改善箇所説明図

改善の内容

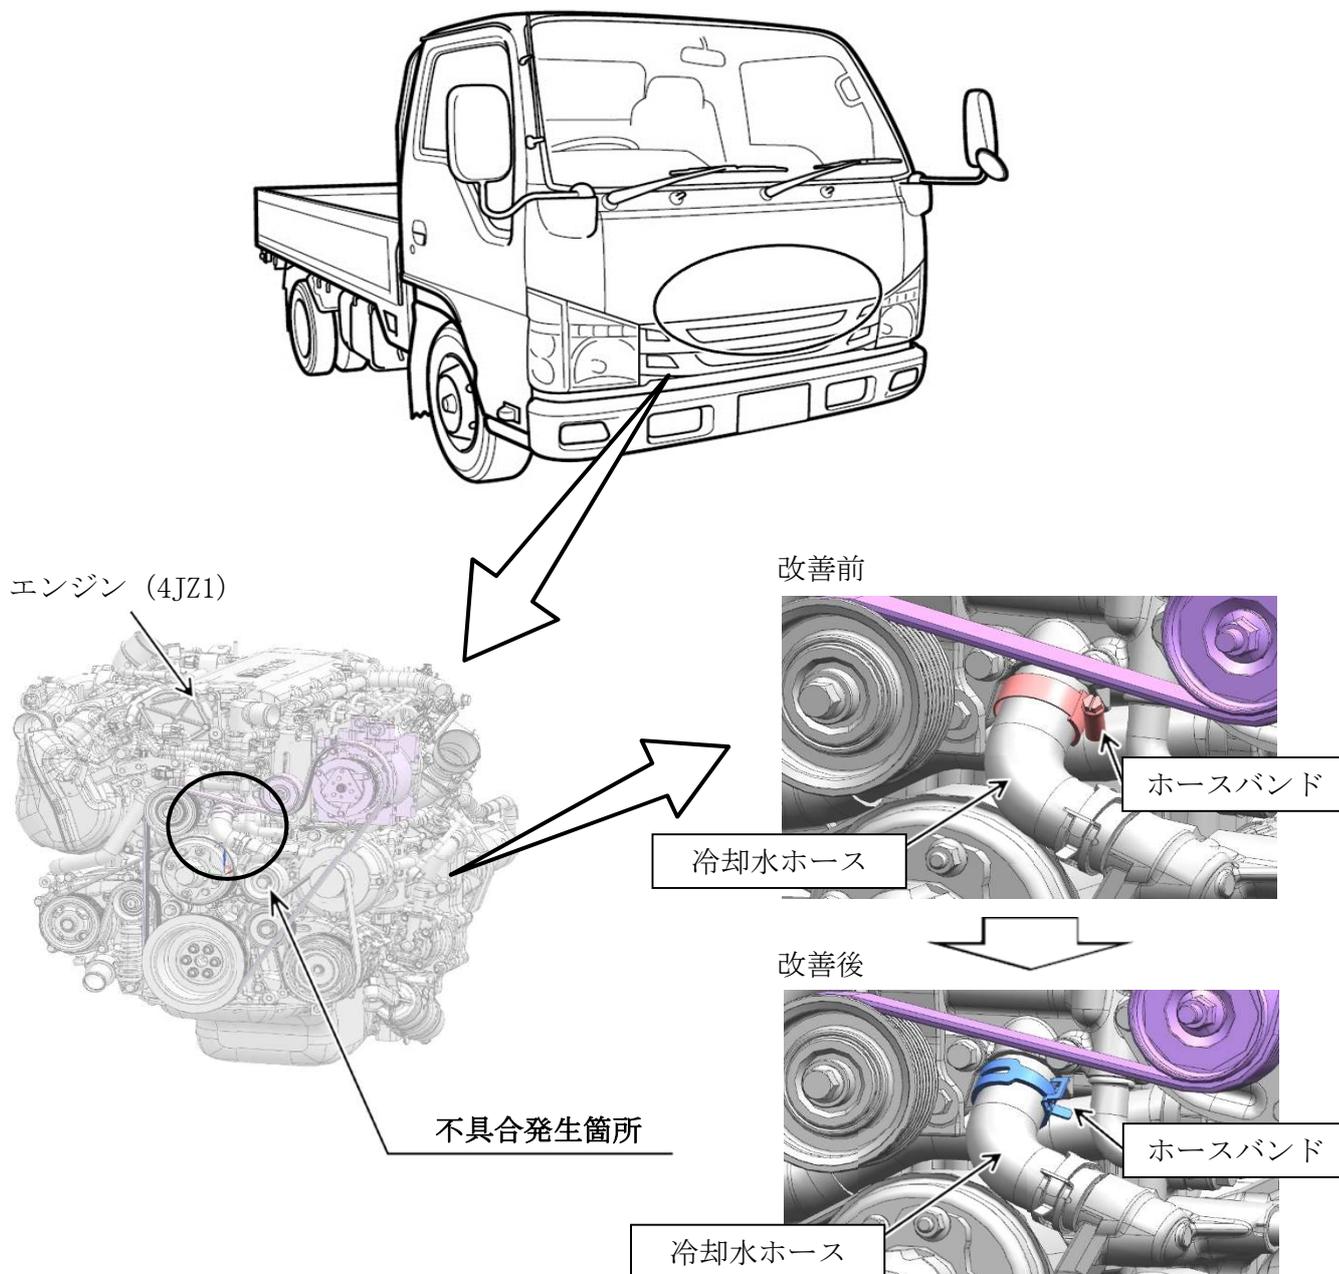
小型トラックの冷凍機架装車において、サーモスタットハウジングと冷却水ホースを固定しているホースバンドの締め付け作業が不適切なため、ホースバンドの締め付けトルクが徐々に低下し、最悪の場合、ホースより冷却水が漏れオーバーヒート警告灯が点灯するおそれがある。

全車両、ホースバンドを対策品に交換し、ホースを新品に交換する。

識別 : 助手席左側ドア開口部のシリアルナンバープレートに識別シール (青色) を貼付する。
